**[ID VIP 13501] - Parco agrivoltaico denominato “STELLA” di potenza di 74,52 MW e delle relative opere di connessione alla RTN da realizzarsi in agro di Manfredonia (FG)**

**Istanza per il rilascio del Provvedimento di VIA nell’ambito del PUA ex art. 27 del D.lgs. n. 152/2006 e ss.mm.ii.**

**Relazione tecnica a supporto dell'istruttoria sul progetto**

**ID\_VIP 13501**

*Figura 4 – Verifica di coerenza del progetto rispetto alle aree idonee di cui al d.lgs. 199/2021 – perimetro dei beni sottoposti a tutela ai sensi del D.Lgs. 42/2024, incluse le zone gravate da usi civici di cui all'art.142, comma 1, lettera h)*

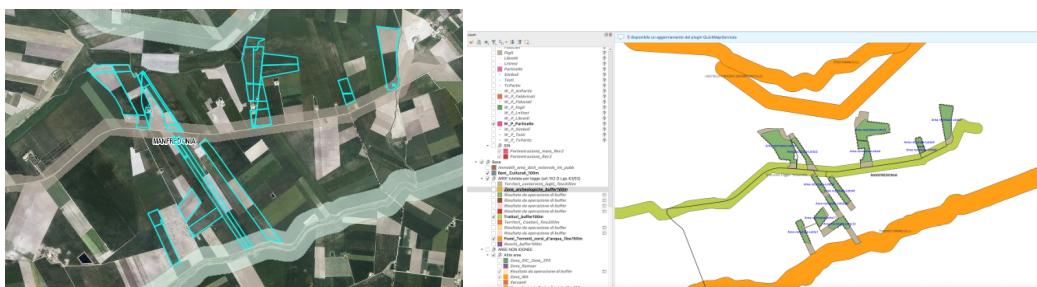
Si precisa che una parte della superficie contrattualizzata appartenente ai Lotti 8-12-13 ricade nel perimetro del Torrente Cervaro; e che tale parte ricadente nel perimetro del Fiume tutelato non sarà utilizzata per la sistemazione dei pannelli fotovoltaici come meglio evidenziato in figura 5 di seguito; inoltre una parte della superficie contrattualizzata appartenente ai Lotti 1-2-4-7 (posti a nord del bene) e dei lotti 8-9 (posti a sud del bene) ricade nel perimetro del Tratturello n. 44 Foggia – Versentino di classe B.

In riferimento al tratturello n.44 Foggia – Versentino lo stesso è classificato, ai sensi del vigente Quadro di Assetto dei Tratturi (QAT), approvato con DGR n.819 del 2 maggio 2019, come appartenente alla classe b), ex art. 6 comma 1 lettera b della L.R. 4/2013, ovvero “aree tratturali idonee a soddisfare esigenze di carattere pubblico”. In base al comma 2 del citato art. 6, il QAT considera tali aree come “quelle che hanno

irreversibilmente perduto la loro originaria caratteristica di tratturo e, come tali, di beni di interesse archeologico". Tali beni culturali NON rientrano nelle disposizioni di tutela previste dalla Parte II del Codice dei Beni Culturali e del Paesaggio (D.lgs. 42/2004). Il Comune di Manfredonia non è dotato di Piano Comunale dei Tratturi e classifica il Tratturello n. 44 in classe B.

*Figura 7 – Stralcio aree non idonee FER Regione Puglia – Fonte: QGIS*

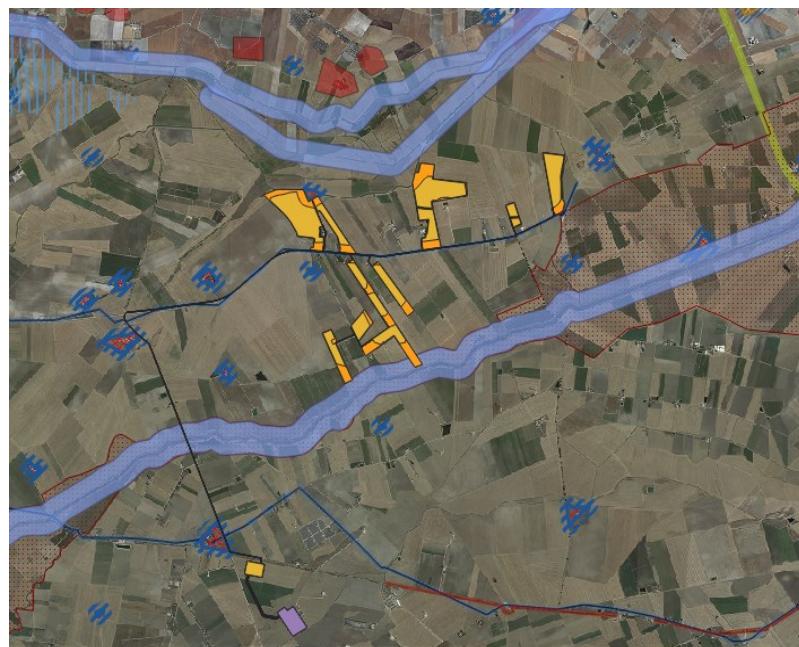
Dalla verifica sulla cartografia PPTR alcune aree di impianto rientrano in aree vincolate, in particolare:

- rientrano in Fiumi e torrenti e acque pubbliche una porzione dei Lotti 8-12-13;
- rientrano in Paesaggi rurali una porzione dei Lotti 8-12-13;
- rientrano in siti interessati da beni storico culturali e relativo buffer una porzione dei Lotti 1-2;
- rientrano in Rete tratturi e area di rispetto una porzione dei Lotti 1-2-4-7.

**Figura 9 – Cartografia generale del rilievo dei muretti a secco nell'area buffer di intervento. Fonte RE03\_3-Relazione\_paesaggio\_agrario-R0.pdf**

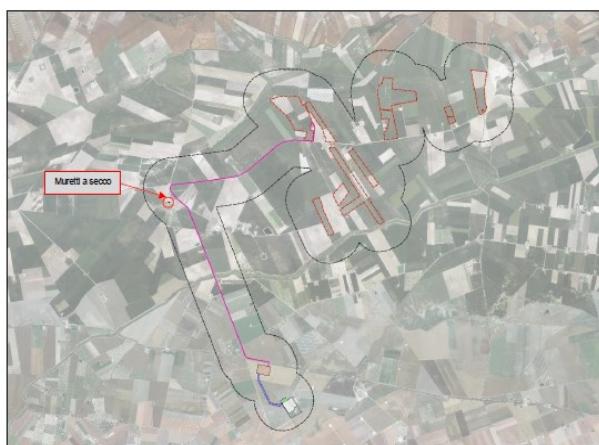
Come si evince dalla *Relazione del paesaggio agrario* (nome file: RE03\_3-*Relazione\_paesaggio\_agrario-R0.pdf*) all'interno dell'area buffer di 500m, sussistono elementi di origine antropica; invece, non sono presenti muretti a secco. Il Proponente afferma che, anche per i muretti a secco, è stato realizzato un apposito shapefile che riporta la posizione dei muretti rilevati in sede di sopralluogo, specificando che lungo il percorso del cavidotto non sono presenti muretti a secco e specificando inoltre che il cavidotto sarà completamente interrato, per cui tutti gli elementi architettonici nelle vicinanze, non saranno modificati.

**Figura 11**-Disposizione dei pannelli per l'impianto in progetto. Fonte: Elaborato- "RE01-Relazione\_tecnica\_generale-RO.pdf"

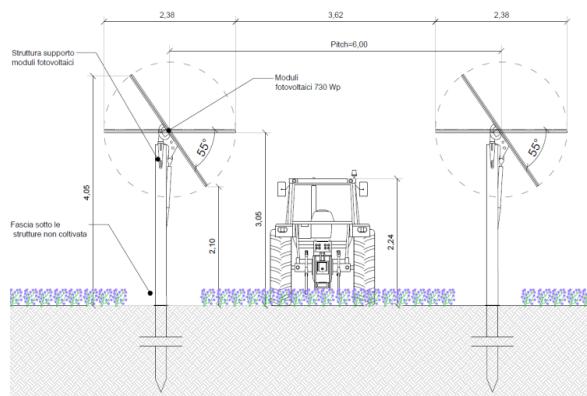
Tale scelta di larghezza di interfile di **6,00 m** e di altezza minima del pannello da terra a 55° di inclinazione pari a **2,10 m** consente la lavorazione anche meccanica sotto il pannello. In merito la superficie netta coltivata all'interno delle recinzioni sarà:

Sup. agricola tra le file = 60.77 (ha) + Sup. agricola sotto pannelli 18.77 (ha) = **79,54 ettari**

A questa superficie si dovrà sottrarre la viabilità interna dichiarata dal proponente pari a **5.500 mq = 0,55 ha** (Fonte: Computo metrico "CME01-RO.pdf"):

Sup. agricola= 79,54 ha – 0,55 ha = **78,99 ettari ( $S_{agricola}$ )**

$$78,99 \text{ ettari } (S_{\text{agricola}}) / 97,54 \text{ ettari } (S_{\text{tot}}) = 0,8098 > 0,70$$

Requisito A.1 "Superficie minima per l'attività agricola" = **Verificato**
